Avis délibéré de l’Autorité environnementale sur l’installation d’une turbine-pompe sur la concession de Saut-Mortier (39, 01)

n°Ae : 2023-01

Avis délibéré n° 2023-01 adopté lors de la séance du 23 mars 2023

Figure 7 : Périmètres de protection de captage à proximité du projet – Source : dossier

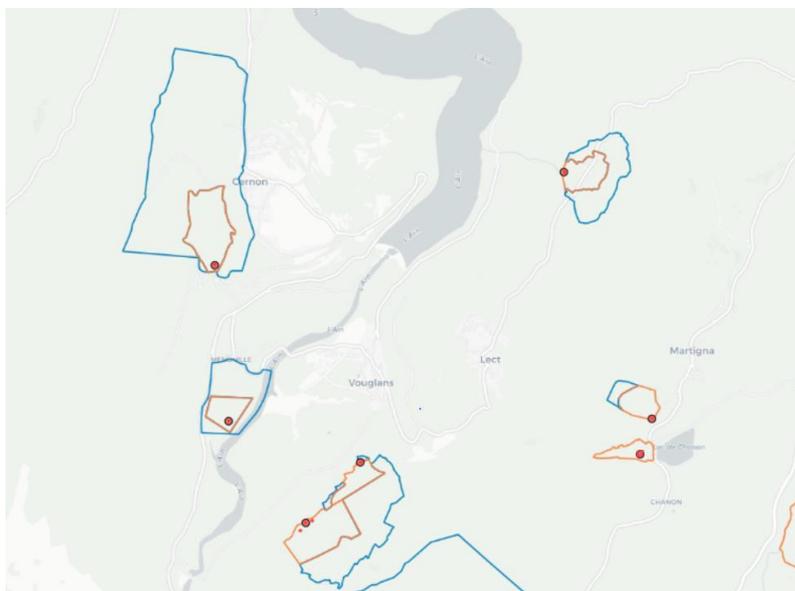
L'Ae recommande de vérifier que l'inventaire des captages d'alimentation en eau potable est exhaustif, de préciser leurs aires d'alimentation et d'adapter les précautions sur les travaux en conséquence.
